La presente tiene por objetivo hacerle entrega de las respuestas a las tres (3) preguntas solicitadas mediante Nota DEIA-DEEIA-AC-0078-0306-2022 del 3 de junio de 2022 donde nos ponen en conocimiento de la segunda información aclaratoria al Estudio de Impacto Ambiental (EsIA) Categoría II, titulado "**VERACRUZ VILLAGE – NERA CONDO SUITES**", a desarrollarse en el corregimiento de Veracruz, distrito de Arraiján, provincia de Panamá Oeste.

PROYECTO: REALINEAMIENTO DEL CAUCE DE LA QUEBRADA SIN NOMBRE DEL PROYECTO VERACRUZ VILLAGE.

PROPIEDAD DE: BLUEFISH HILL CORPORATION

UBICACIÓN: SECTOR DE CERRO GALERA, CORREGIMIENTO DE VERACRUZ, DISTRITO DE ARRAIJÁN, PROVINCIA DE PANAMÁ OESTE.

PLANTA GENERAL

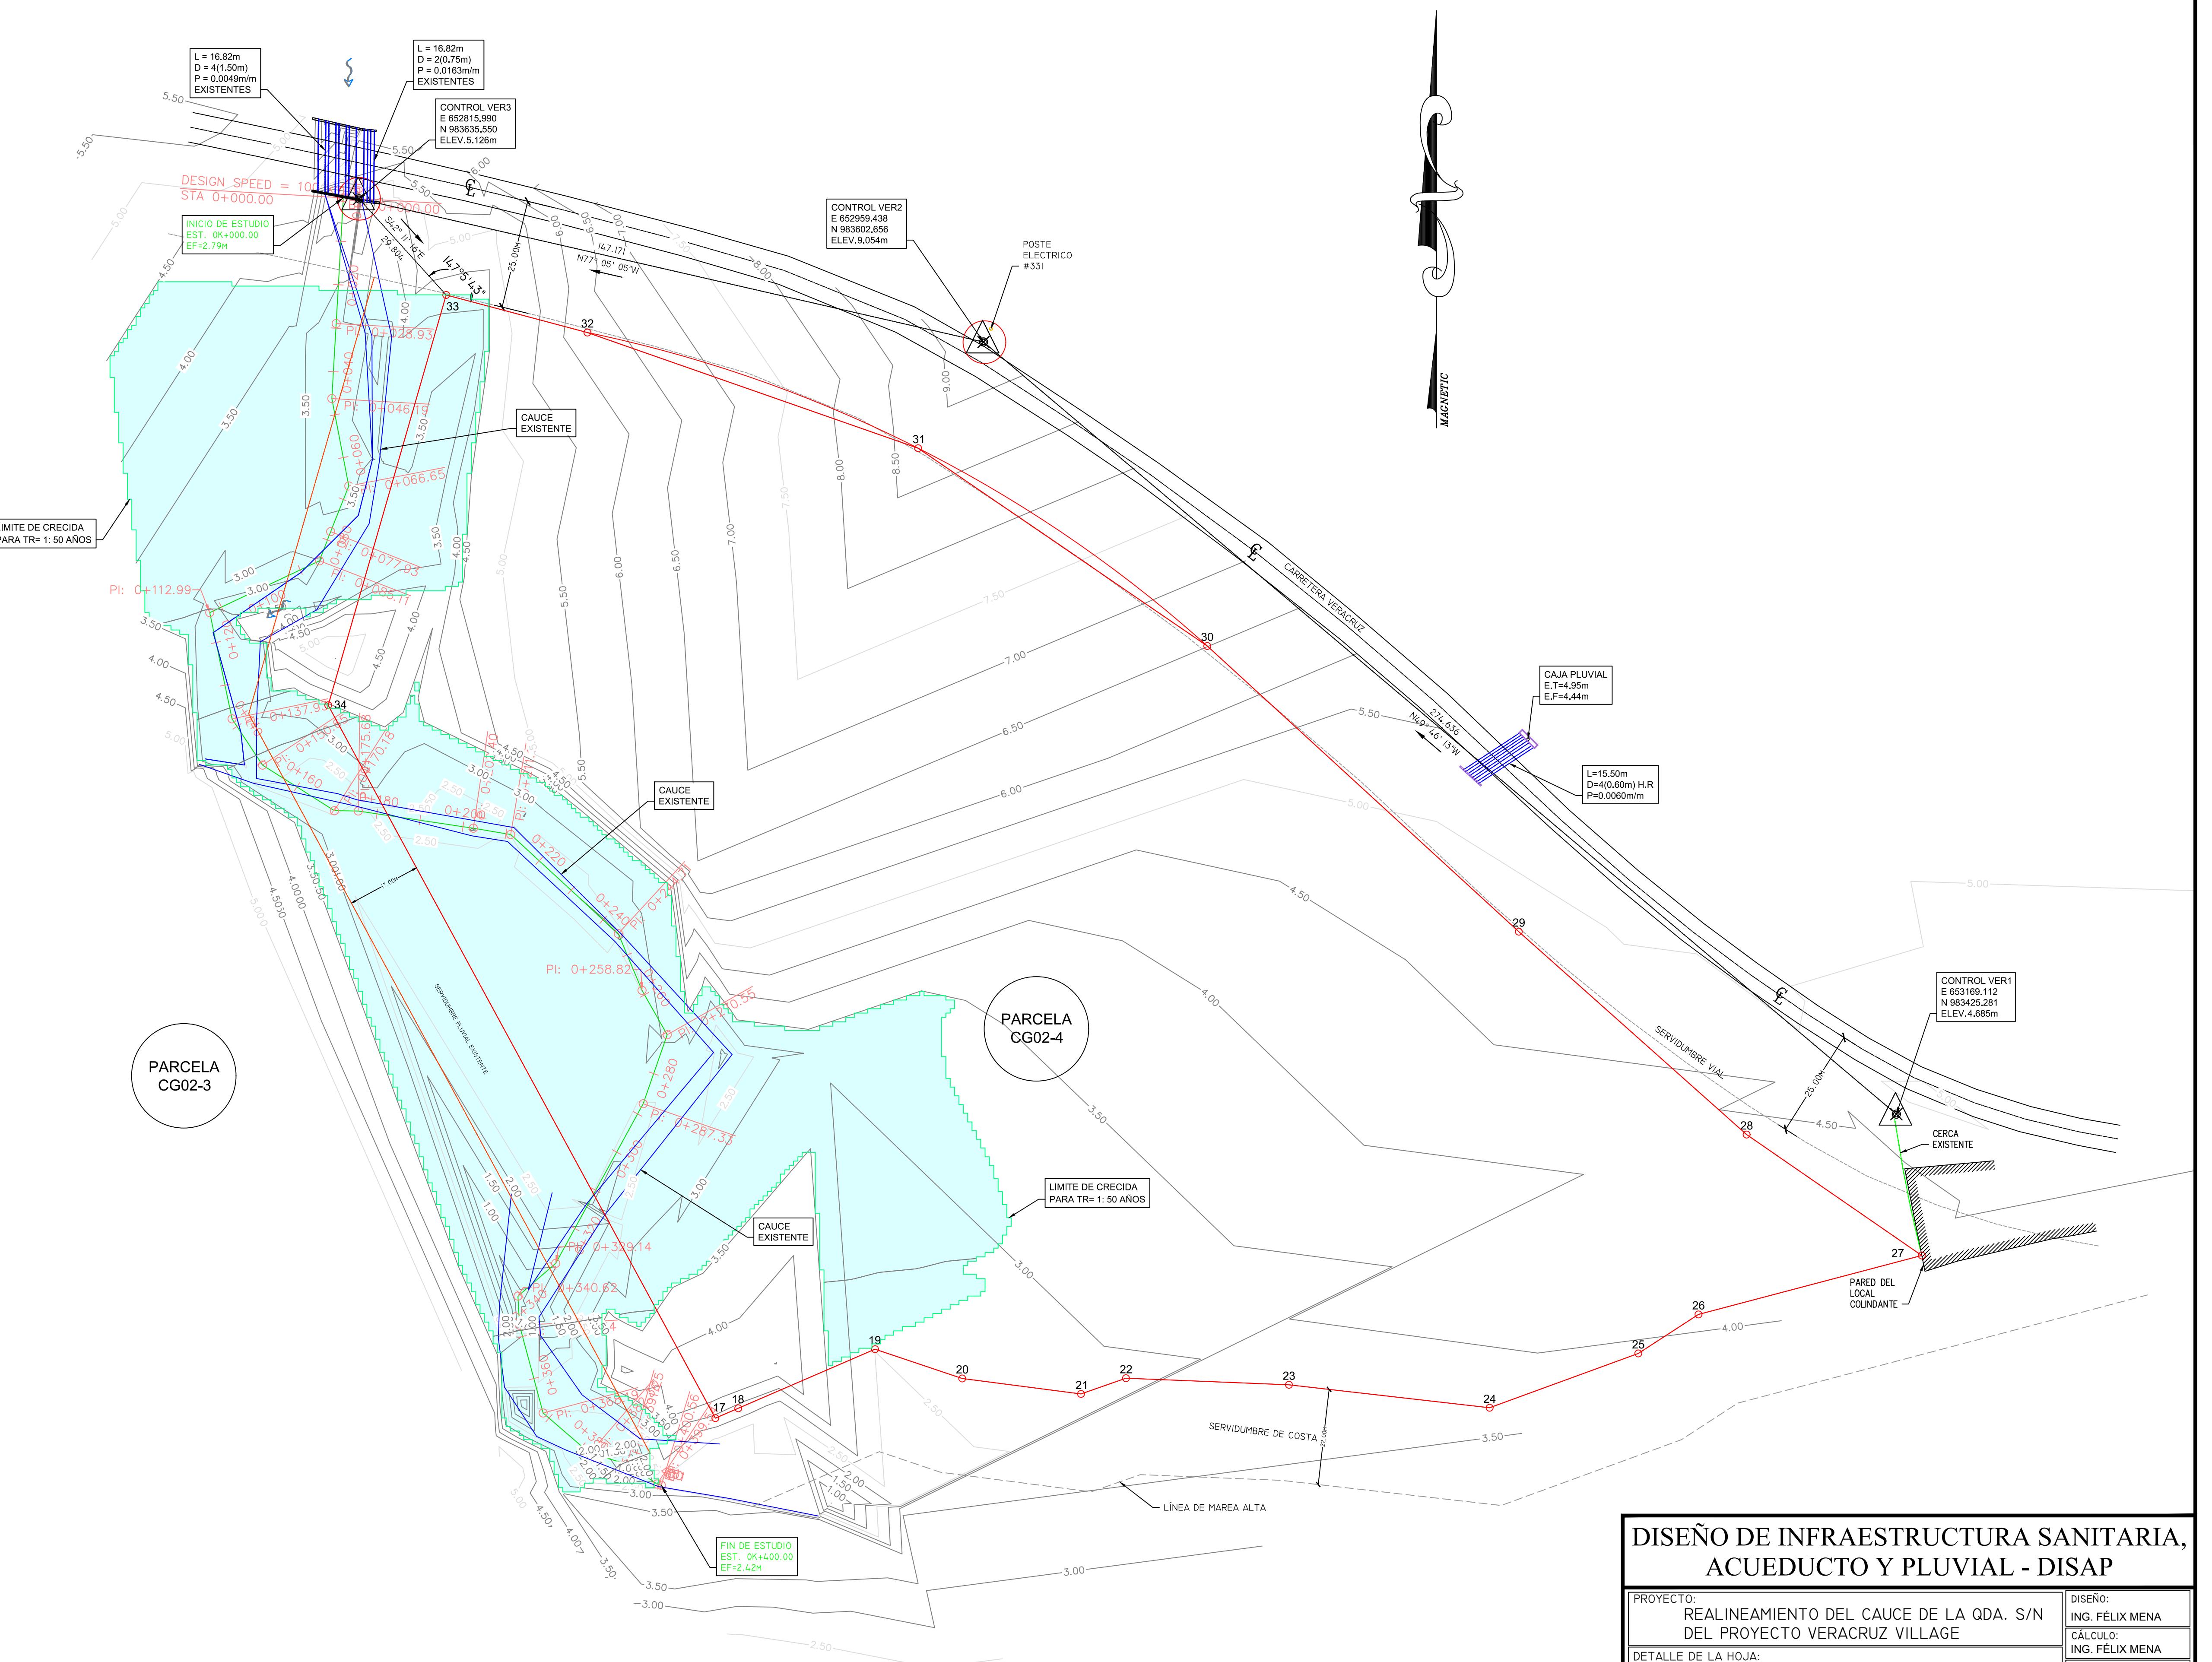
- a). Verificar y presentar coordenadas del alineamiento de los cuerpos hídricos (cuerpo de agua superficial y canal pluvial) y la servidumbre de protección.

En el Anexo 2 se presentan dos planos. Uno denominado Superficie de protección del cuerpo hídrico y el segundo denominado Planta de inundación utilizando el cauce natural. En el primero se presentan 34 coordenadas UTM (con archivo Excel en digital) y su diseño en plano que delimita esta superficie del cuerpo hídrico indicado; y el segundo plano también contiene una tabla de coordenadas numeradas 17 a la 34 (con archivo Excel en digital) y su diseño en plano donde se establecen los límites del canal pluvial o realineamiento presentado.
